Modulo per la presentazione delle osservazioni per i piani/programmi/progetti sottoposti a procedimenti di valutazione ambientale di competenza statale

ID: (n.114) Documenti procedura di Provvedimento Unico in materia Ambientale (PNIEC-PNRR)

Da un'analisi delle varie normative vigenti emerge che le zone dove sono previste le ubicazioni dei 14 aerogeneratori del progetto eolico denominato "Eolico Arlena" sono aree non idonee al loro insediamento come viene illustrato nelle OSSERVAZIONI che seguono:

ALLEGATO n. 3 Mappatura dei 14 Aerogeneratori e conflitti con fasce di rispetto dei Beni culturali tutelati ex art. 20 co.8 lettera c quater del D.Lgs n. 199/2021.

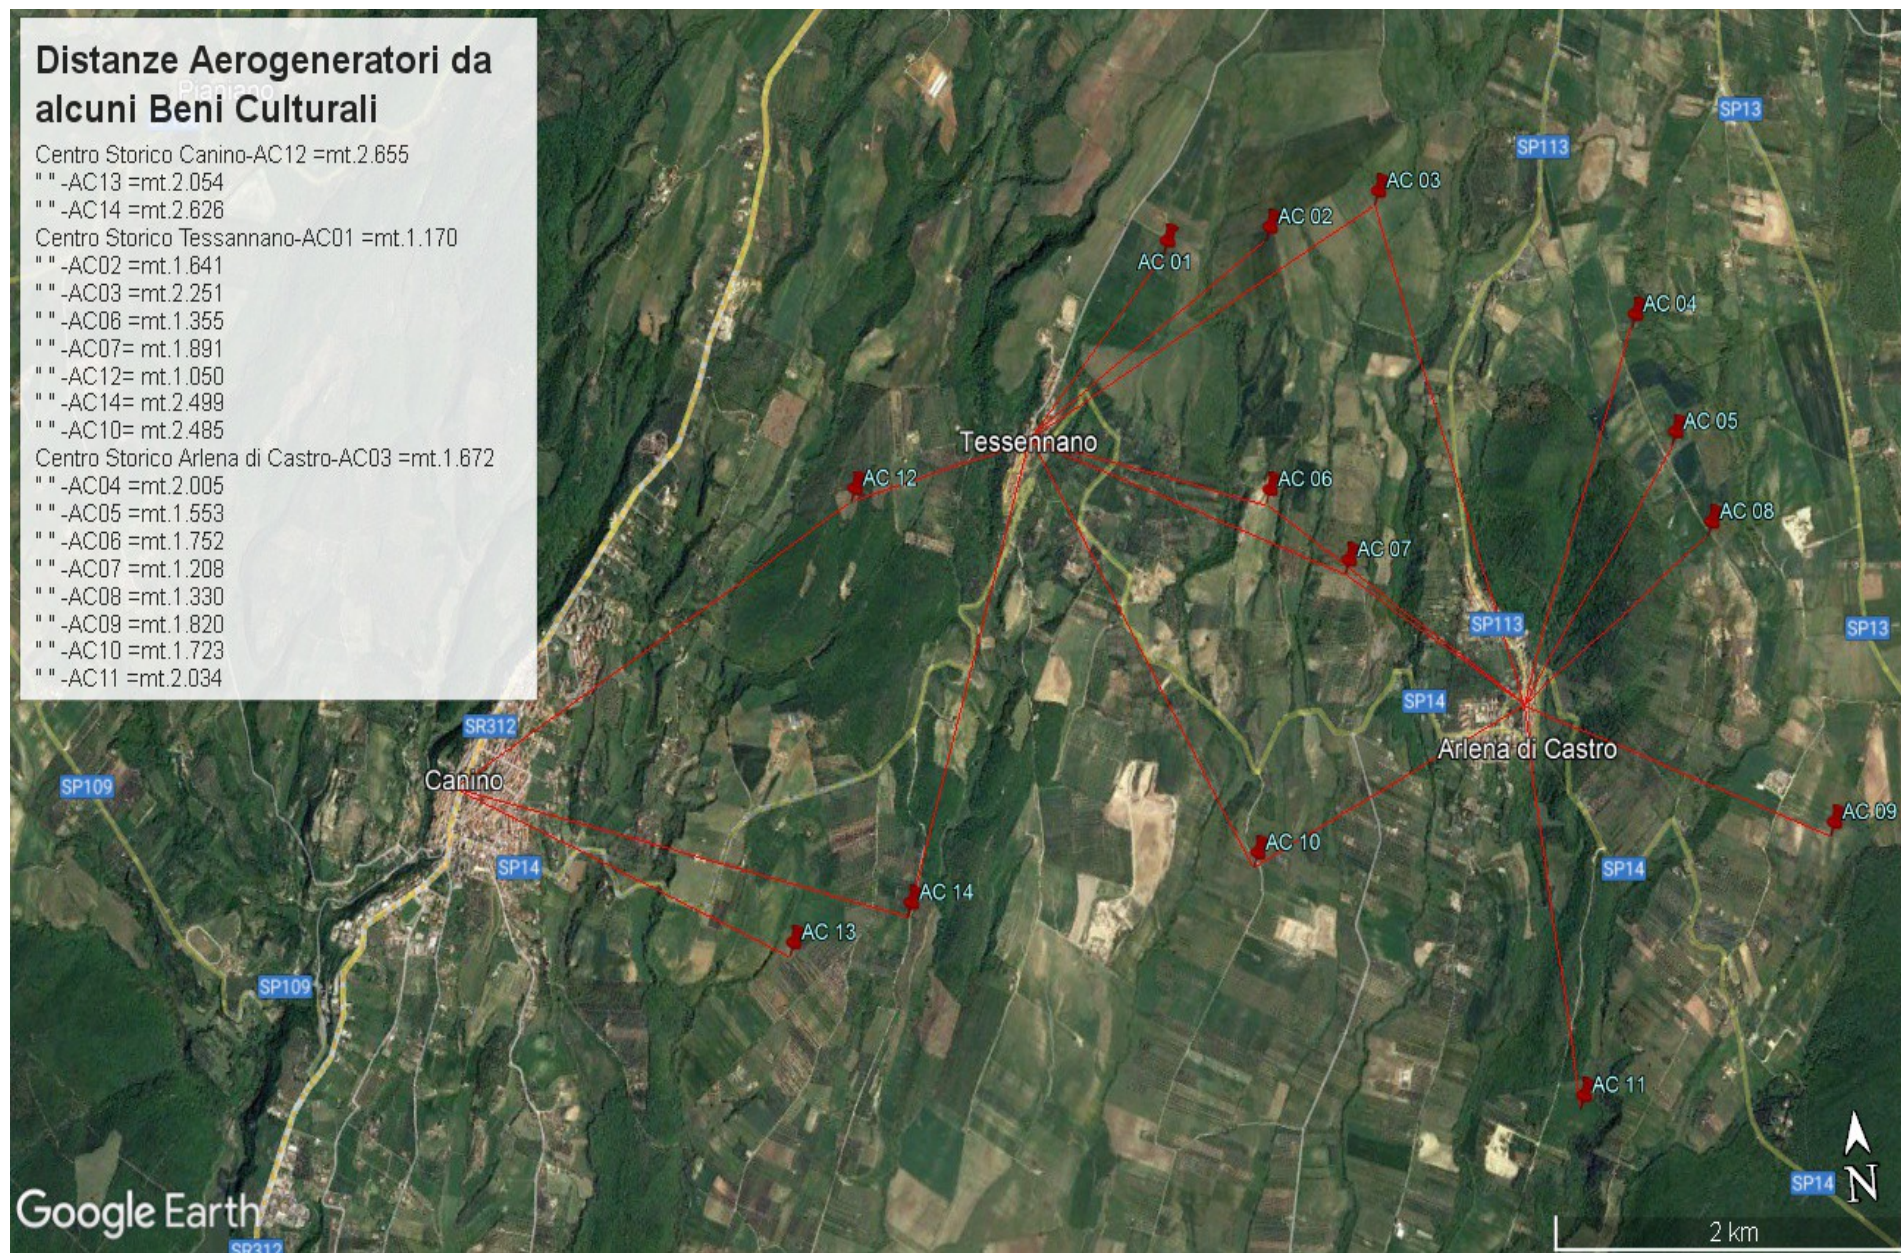
Distanze Aerogeneratori da alcuni Beni Culturali

Centro Storico Canino-AC12 =mt.2.655

Centro Storico Tessannano-AC01 =mt.1.170

" "-AC12= mt.1.050

Centro Storico Arlena di Castro-AC03 =mt.1.672

" "-AC07 =mt.1.208

AREE ARCHEOLOGICHE individuate nel PTPR e tutelate ex art.20 co.8 del D.Lgs n. 199/2021

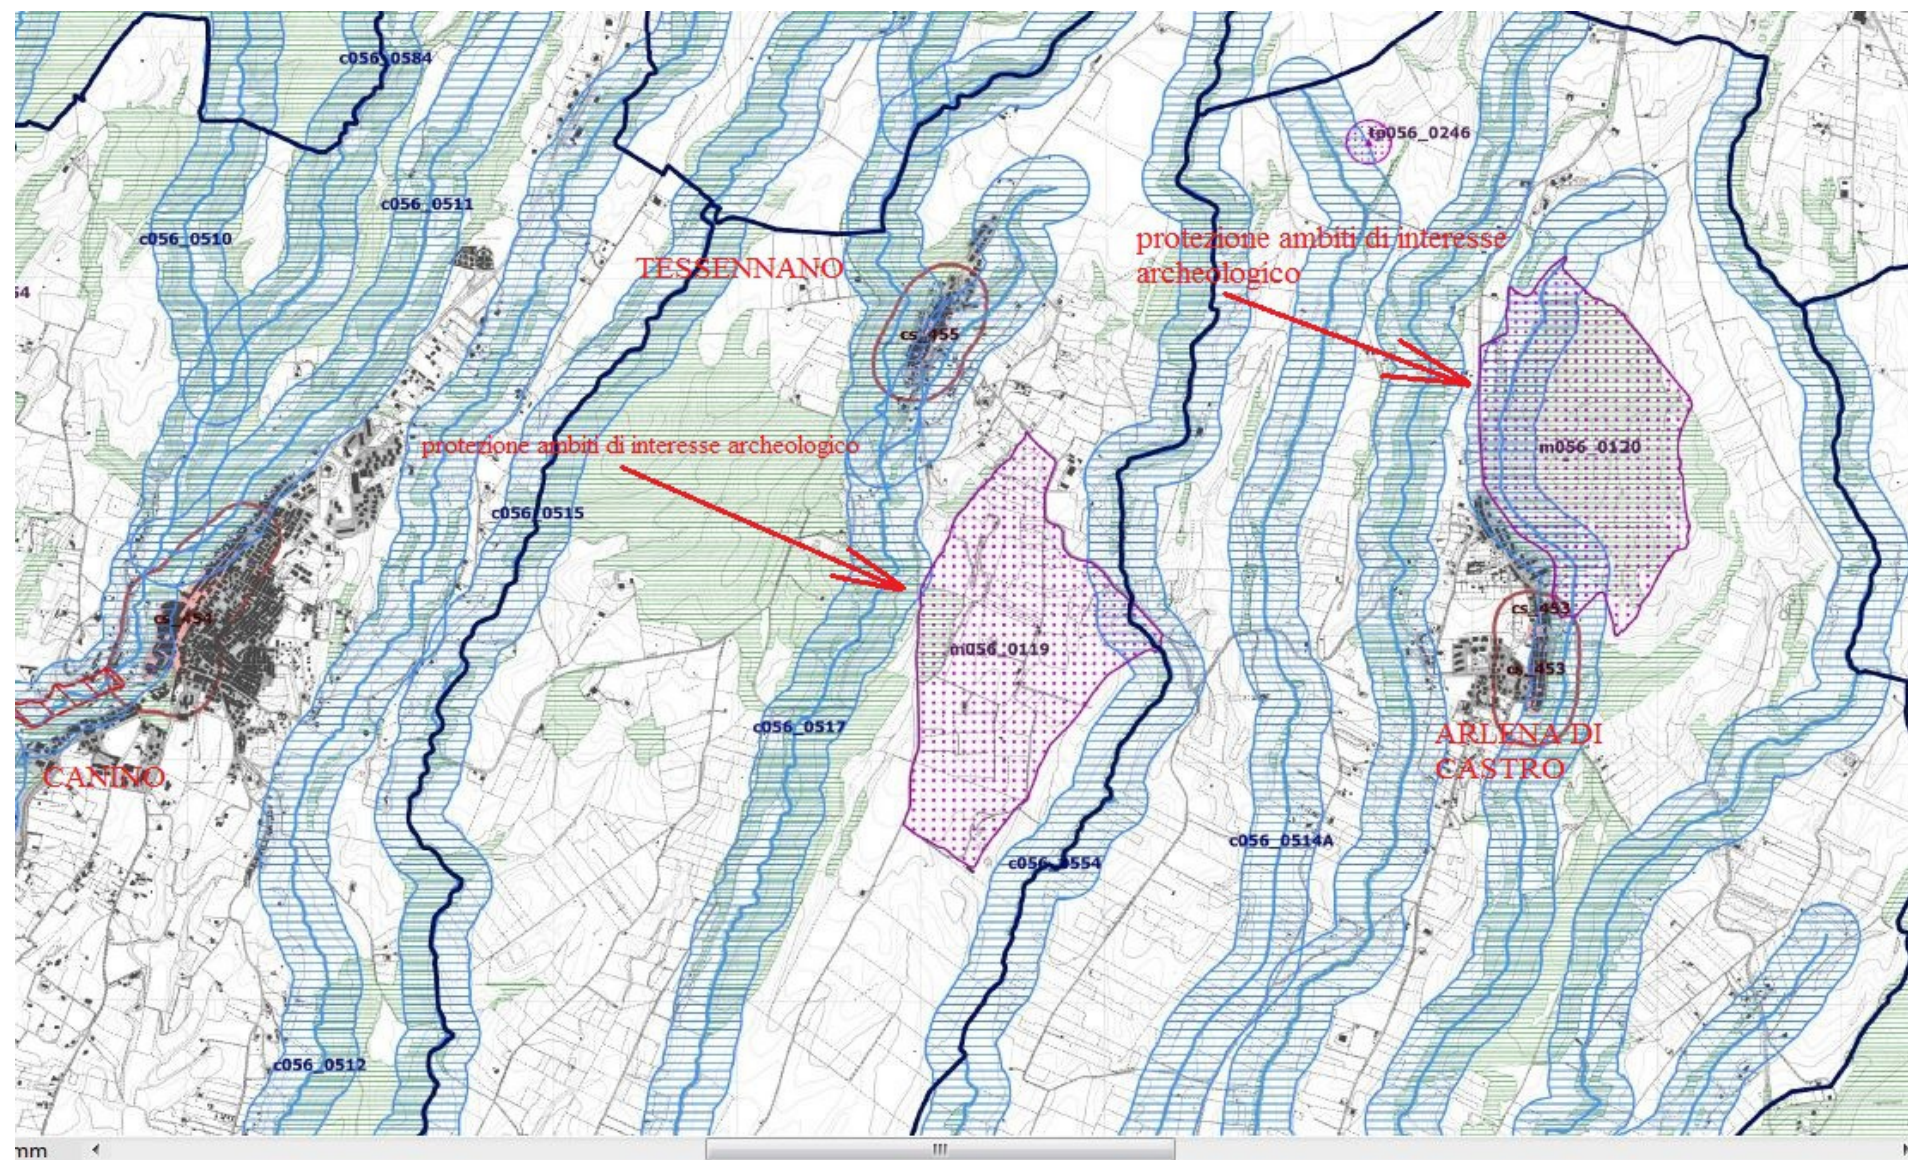
SITI NATURA 2000 nell' AREA INTERMEDIA e VASTA: ZSC IT6010007 "Lago di Bolsena", ZPS IT6010055 "Lago di Bolsena, Isole Bisentina e Martana", ZSC IT6010020 Fiume Marta (Alto corso), ZPS IT6010021 Monte Romano, ZSC IT6010036 Sughereta di Tuscania, ZPS IT6030005 Comprensorio Tolfetano-Cerite-Manziate nei quali verrebbero insediati i 14 Aerogeneratori.
